高浜発電所 1 号炉、2 号炉、3 号炉及び 4 号炉 原子炉設置変更許可申請書 新旧比較表

2021年11月

関西電力株式会社

第 2.1.1.1 図 管理区域及び保全区域図

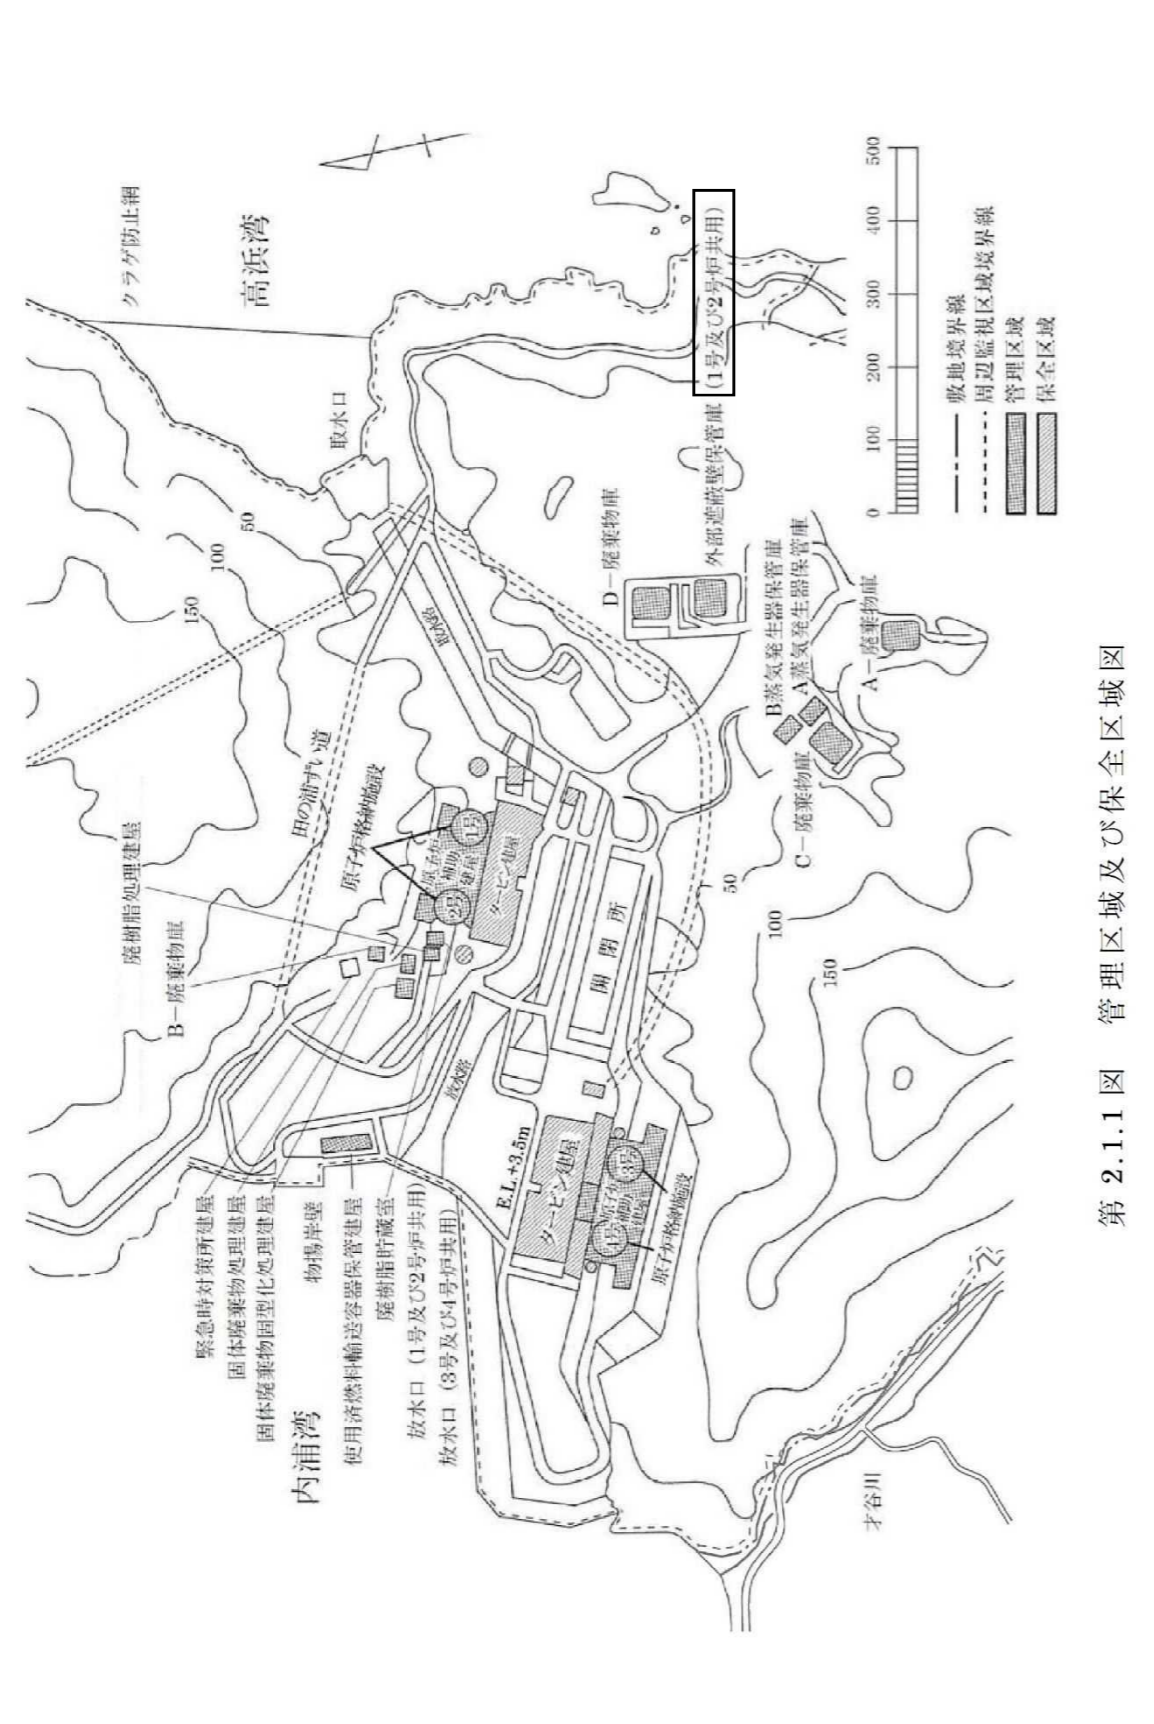
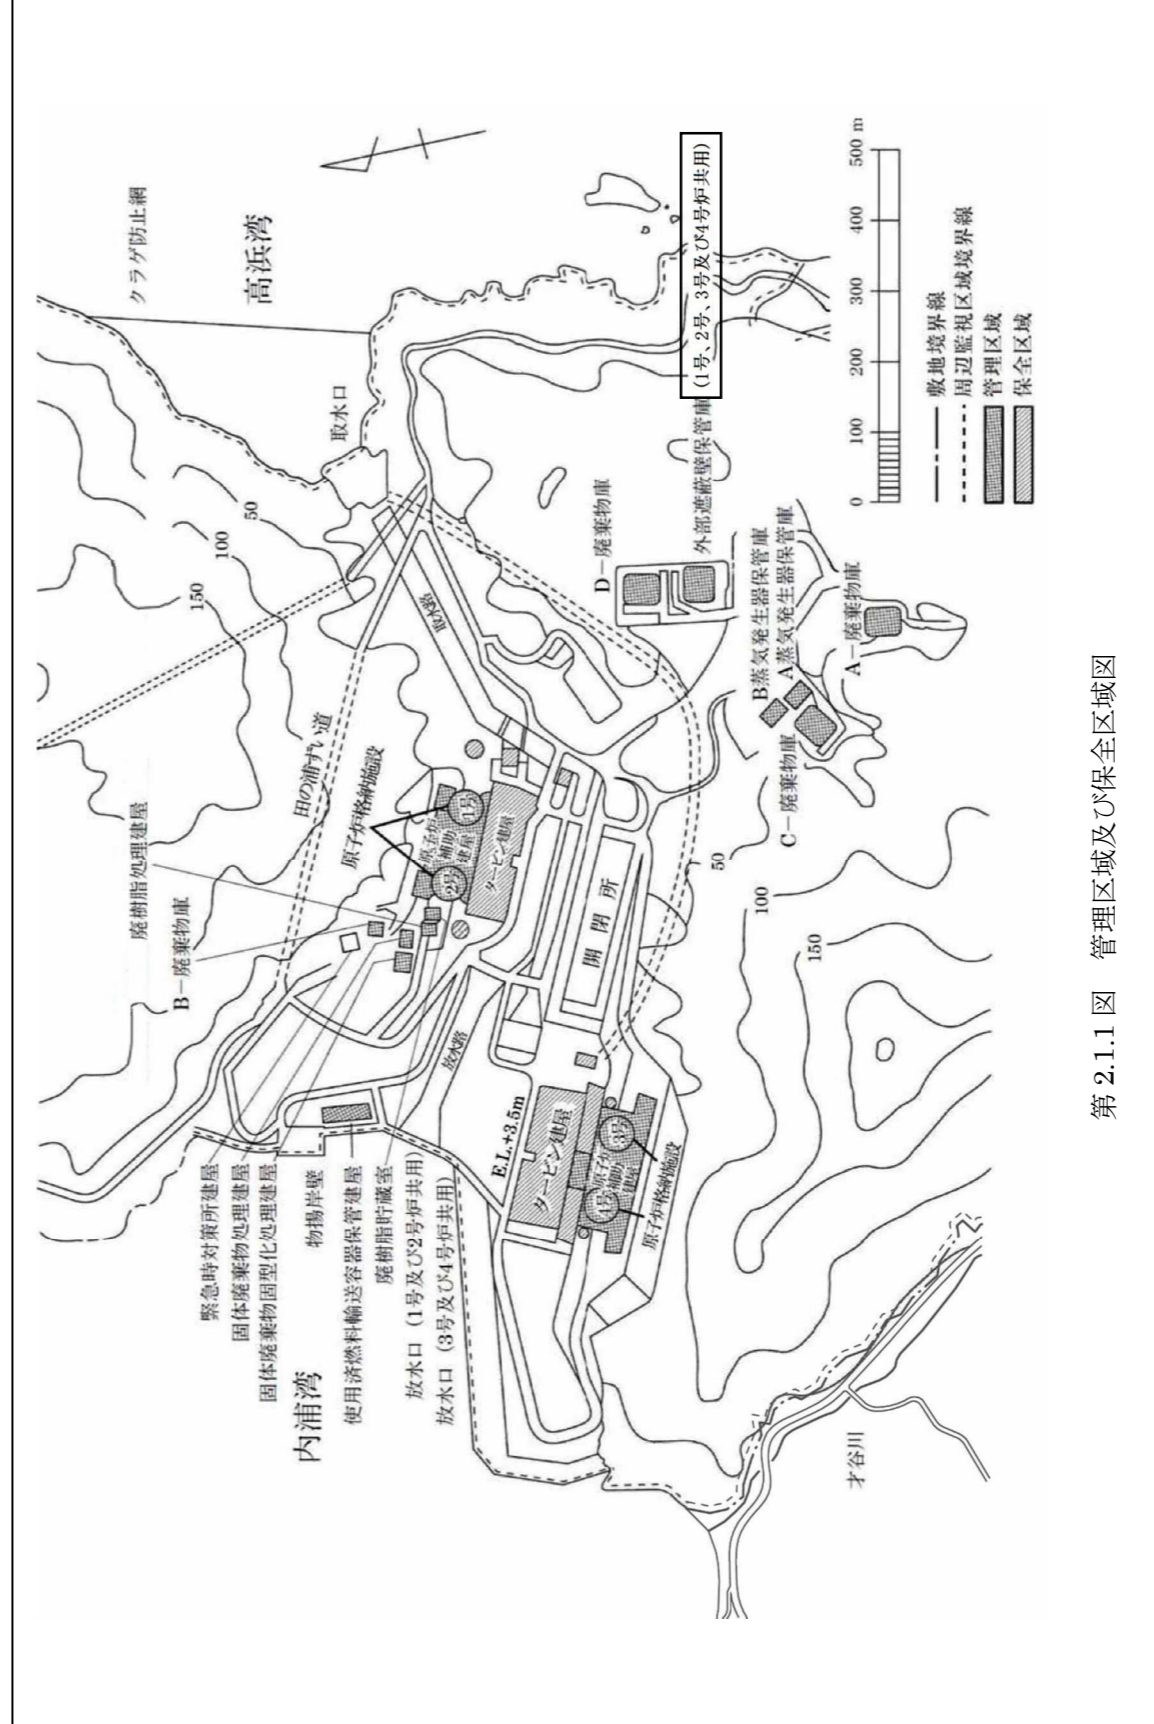
外部遮蔽壁保管庫の共用化

第 2.1.8 図 周辺監視区域図

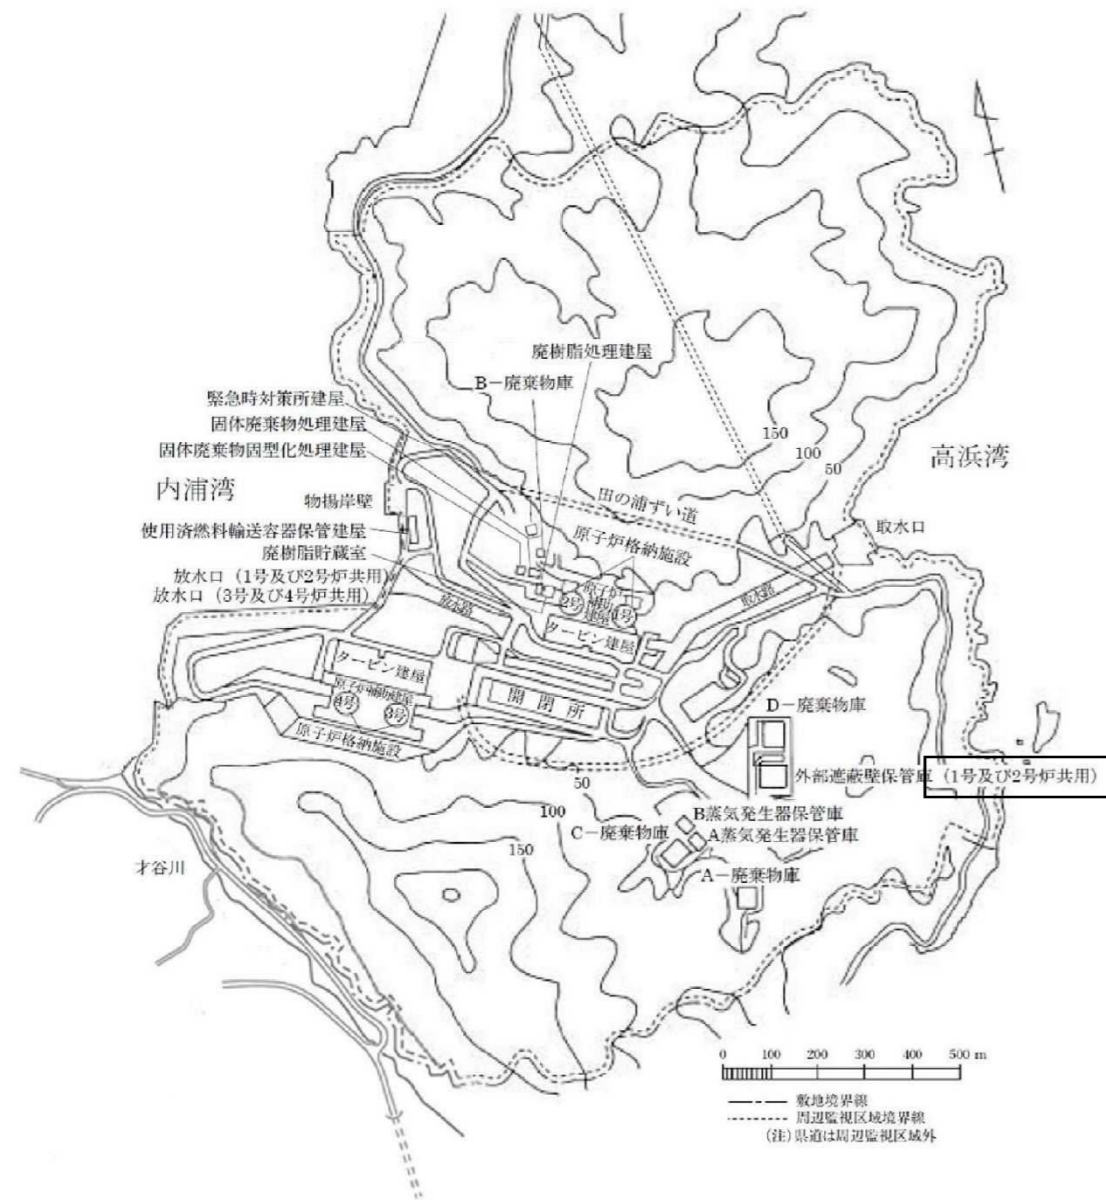
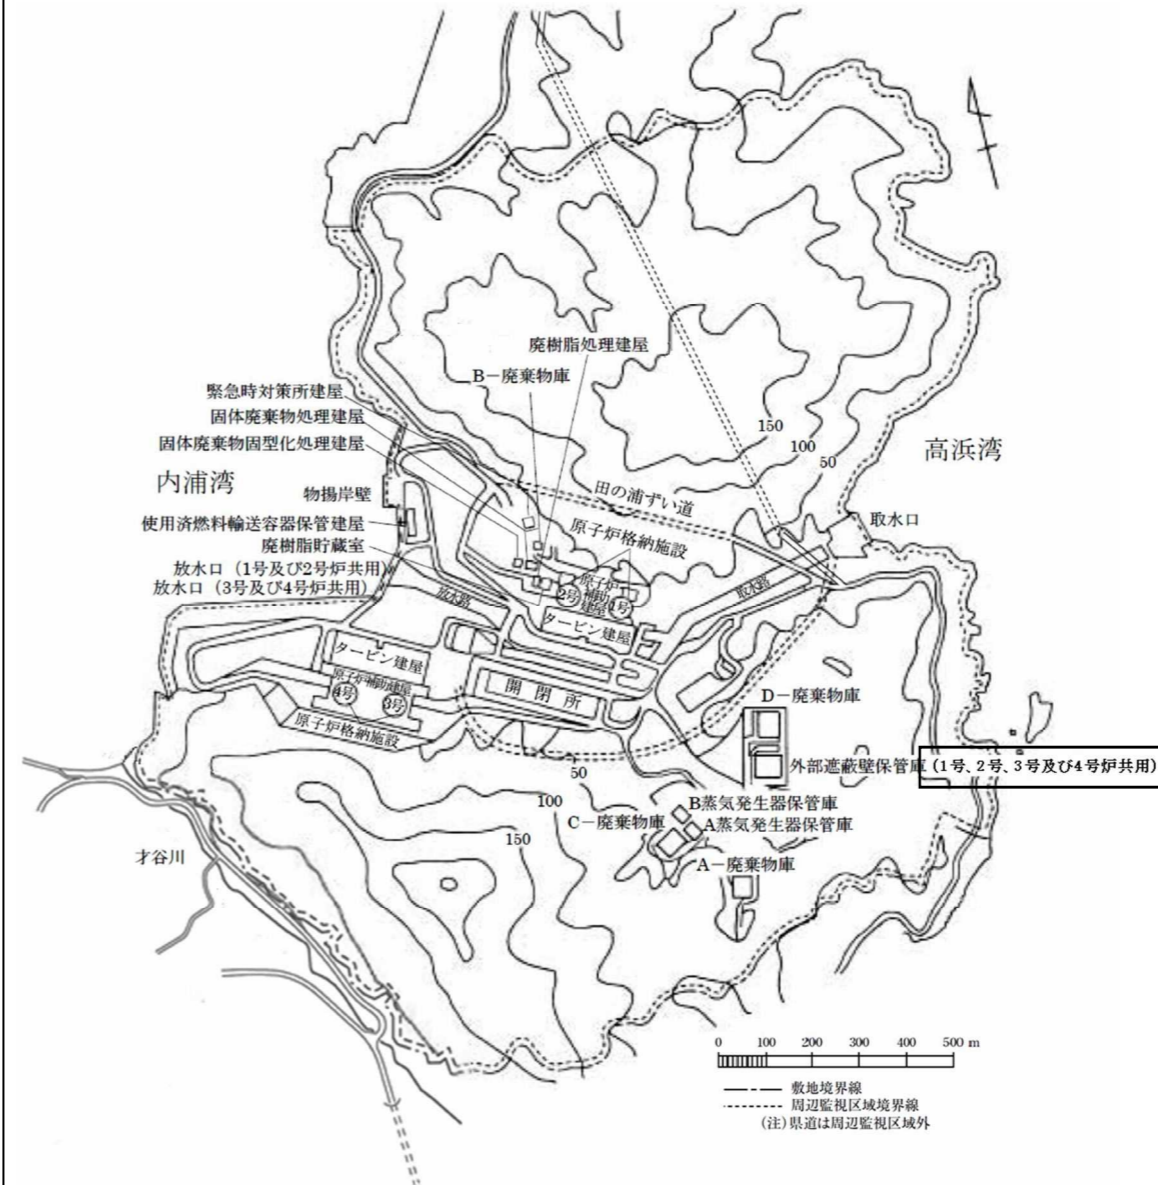
外部遮蔽壁保管庫の共用化

第 4.1.3 図 固体廃棄物処理系統説明図

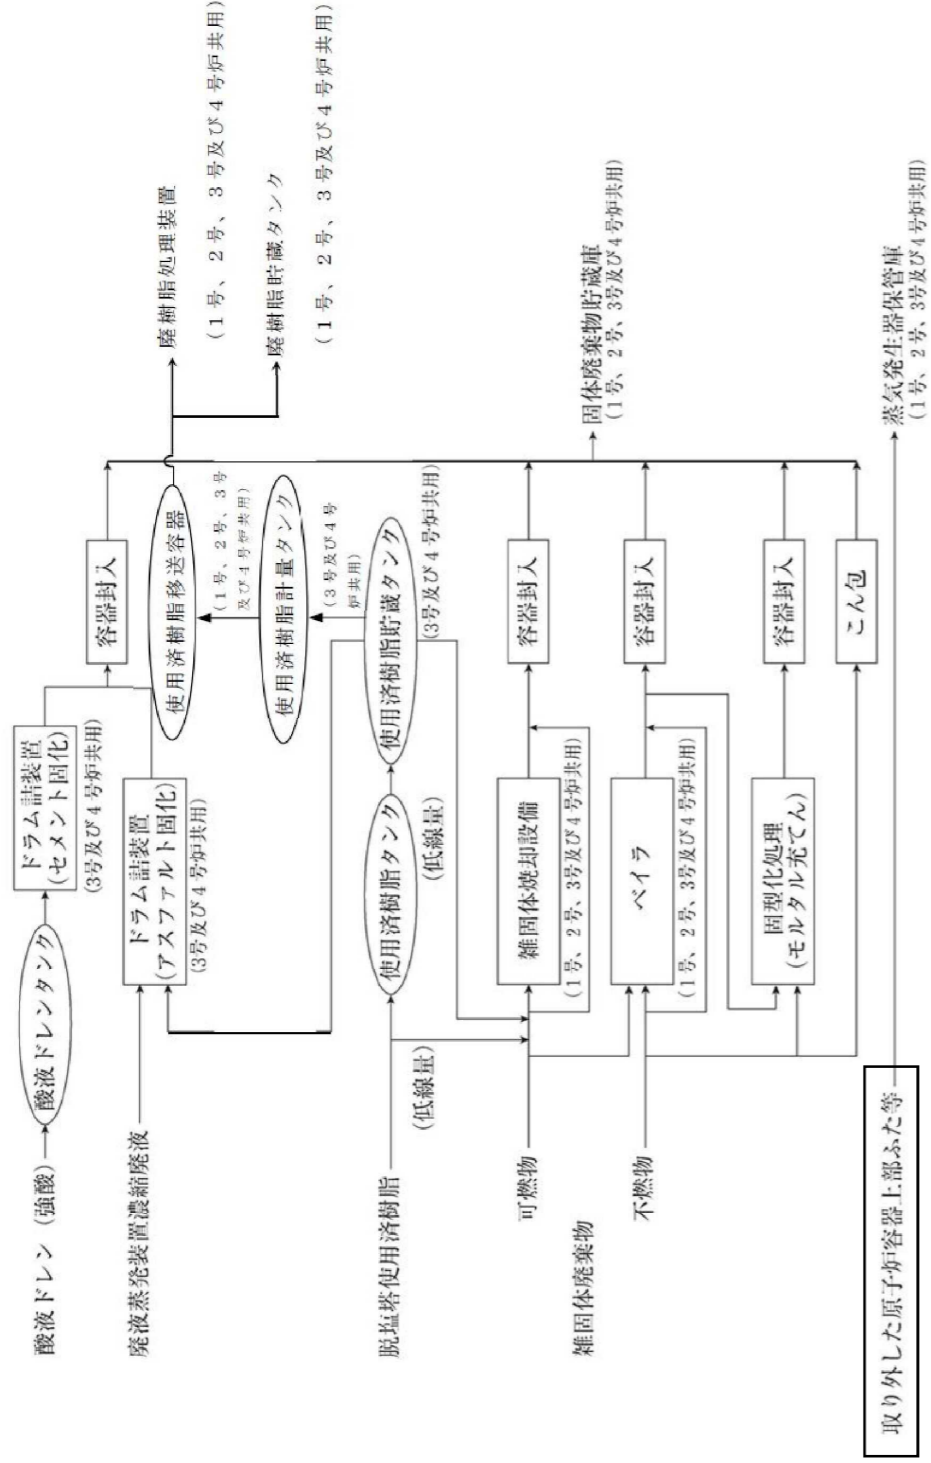
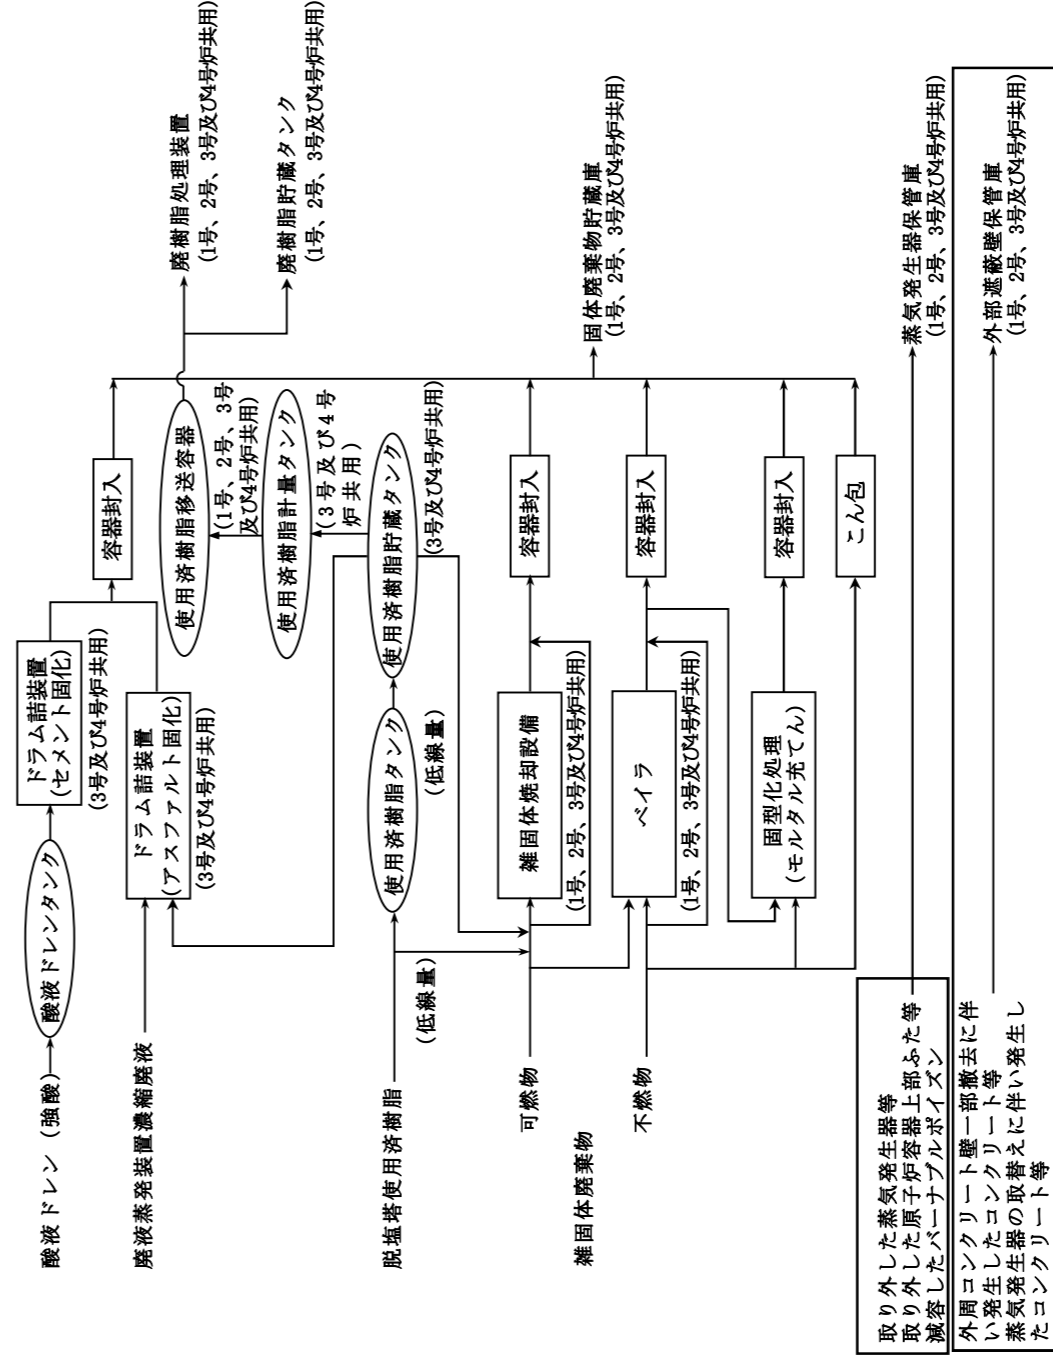
保管対象物の変更  
外部遮蔽壁保管庫の共用  
化
